Fra: Karianne Eriksen <Karianne.Eriksen@asplanviak.no>
Sendt: torsdag 21. desember 2017 11.17
Til: Postmottak Radøy; Ingrid Didriksen
Kopi: Einar Færø; Rolf Raknes
Emne: Planforslag Manger kloakkrenseanlegg
Vedlegg: MANGERKAI.TXT; MANGERKAI.SOS; 614694_Regplan_Mangersvåg kloakkrenseanlegg.pdf; Reguleringsføresegner plan 2017000600.pdf; Planskildring plan 2017000600.pdf; ROS- analyse plan 2017000600.pdf

Vedlagt forslag til detaljreguleringsplan for Mangersvåg kloakkrenseanlegg

Vedlagt denne e-posten er en håndtegnet skisse som viser våre første innspill til arealformål i plankartet, kfr. figur til venstre.

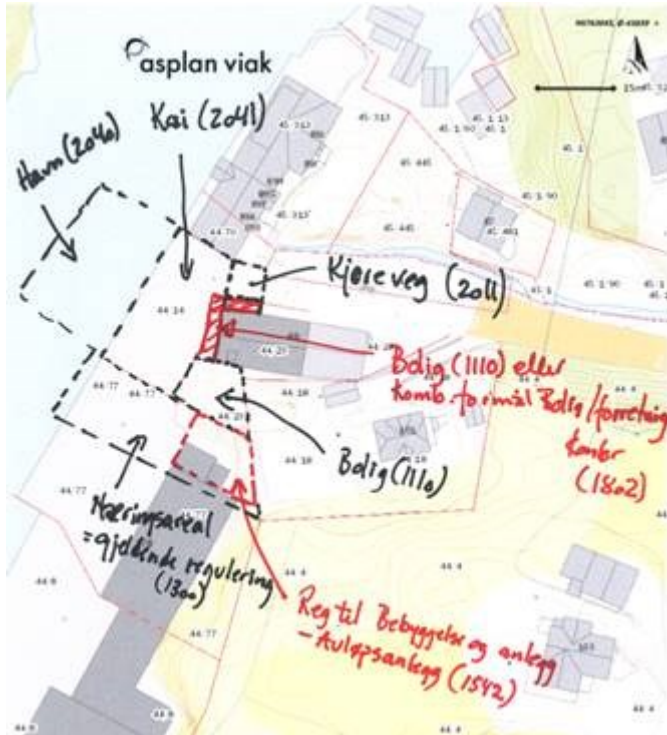
- Med referanse til Kommunedelplan avløp og kommunestyresak 20/17(Dokument 17/5346) tolker vi at RA skal lokaliseres på gnr. 44, bnr. 77.
- Resterende del av 44/77 opprettholder gjeldende reguleringsformål – næring
- Sjøareal reguleres til Havn, vurderer å gi det en hensynsone for etablering av teknisk infrastruktur (ledningsanlegg)
- Tidl reg «Felles kai» reguleres til

kai. Skal den være privat, eller er dette en offentlig kai?

- Del av Mangersnesvegen reguleres til kjøreveg (offentlig ?). Antar at FV slutter på kaien?

Hvordan skal vi forholde oss til del av 44/23?

- Skal tidligere uregulert areal (knausen) reguleres til næring som i KDP? Eller skal den reguleres til boligformål? Vårt forslag er bolig (evt. komb. Areal)
- Skal tidligere regulert areal vest og nord for bygningen reguleres til kombinert formål industri/forretning/bustad eller skal vi skifte formål her?

1. Off VEG skal gå ned til same avgrensing som i gammel plan.
Den følger eiendomsgrensen mot bnr. 14 og bnr. 70
2. Det skal vera felles kai (Manger meieri er eigar) og kaiføremålet bør forlengast sånn at det vert kaiføremål framom RA
OK, endres

3. RA føremålet bør utvidast for å gje mogelegheit for alternative løysingar. Fjell kan sprengast etc.. Og noko av arealet framom bør kanskje tilhøyra anlegget. Det er kan og vurderast om anlegget «skal» ligga inntil eksisterande industri på 44/77 (AUFERA er i samtaler om den delen no)
OK, da blir tomten ca. 470 m2. Kommunen må erverve areal også fra bnr. 23. Dette stpår det ingen ting om i kommunestyresaken.

4. Gjeldande plan har berre eit generelt føremål for Industri. Me meiner difor at kaiområdet framom RA bør få nytt arealføremål for kai.
OK, Vi endrer formålet til kai

5. Me vil ikkje ha bustadføremål ner mot kaien. Me foreslår å leggja inn ein buffersone (grøn) med uteopphaldsareal eigedomen 44/18 har ikkje trong for å ha bustadføremål på heile sin eigedom. Det vil vera ei føremon med litt buffer her.
44/18 ligg utanfor planområdet. Dersom vi skal omregulere areal på denne eigedomen må vi varsle utving av panområdet.

6. Det kan framleis vera kombinasjonsføremål for 44/23.
Gjenværande del av bnr. 23(knausen) kan reguleres til kombinert formål med byggeforbud, dvs. at bygningskroppen ikkje kan utvides
